הנדון: הבהרה מס' 1 למכרז 01/2026 להתקנה, תחזוקה ותפעול של מתקני שילוט ומתן זכות פרסום על מתקנים אלו במועצה אזורית חוף אשקלון

נספח א'

נספח ב'

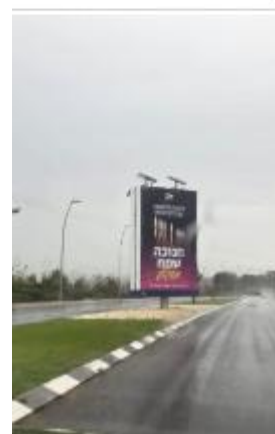
11.			ר' מענה לשאלה 5 לעיל.	במתקן טוּטס יש פן פרסום 1 כאשר הוא מקיף את המתקן 360 מבחינה טכנית ופיזית לא ניתן לחלק את המתקן הזה לשני פני פרסום.
12.	4	1.9	ציינתם שיש ברחבי המועצה 3 מתקנים - 2 טוּטמים, 1 בילבורד שבפועל יש 4 טוּטמים ובילבורד 1.	המתקנים אשר ישמשו את הזוכה במסגרת הזיכיון הם כפי שכתוב במכרז. צילומים שלהם מצורפים כנספח ב' למסמך זה.
